Справка

В результате обследования зданий МБДОУ детский сад №4 села Унароково, расположенного по адресу: Российская Федерация, Краснодарский край, Мостовский район, село Унароково, ул. Кравченко, №43-а, на предмет возможности беспрепятственного доступа и перемещения внутри объекта инвалидов и маломобильных групп населения, специалистами муниципального автономного учреждения установлено:

На территории МБДОУ детский сад №4 рассматриваются два здания: Здание детского сада №4 корпус №1 и здание детского сада №4 корпус №2

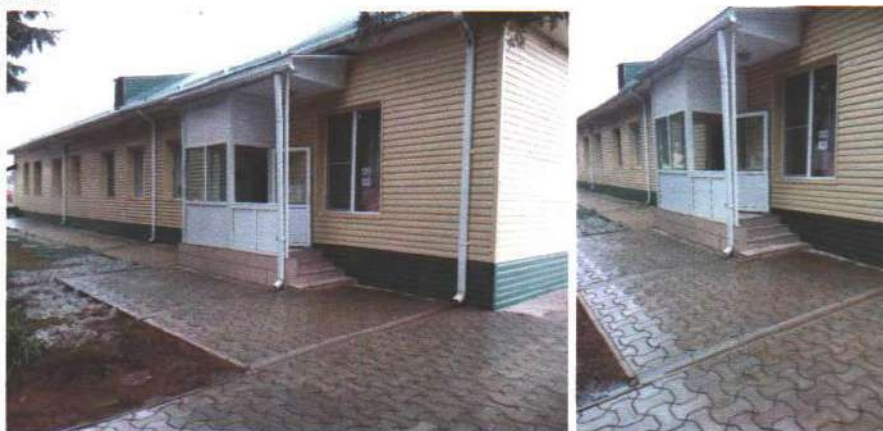
Входная дверь имеет ширину - 0,85м. – что не соответствует требованиям.

В полотнах наружных дверей, доступных для МГН, следует предусматривать смотровые панели, заполненные прозрачным и ударопрочным материалом. Верхняя граница смотровой панели должна располагаться на высоте не ниже 1,6 м от уровня пола, нижняя граница - не выше 1,0 м. При этом смотровая панель должна иметь ширину не менее 0,15 м и располагаться в зоне от середины полотна в сторону дверной ручки.

При проектировании реконструируемых, подлежащих капитальному ремонту и приспособляемых зданий и сооружений ширина, входных дверных проемов принимается по месту от 0,9 до 1,2 м.
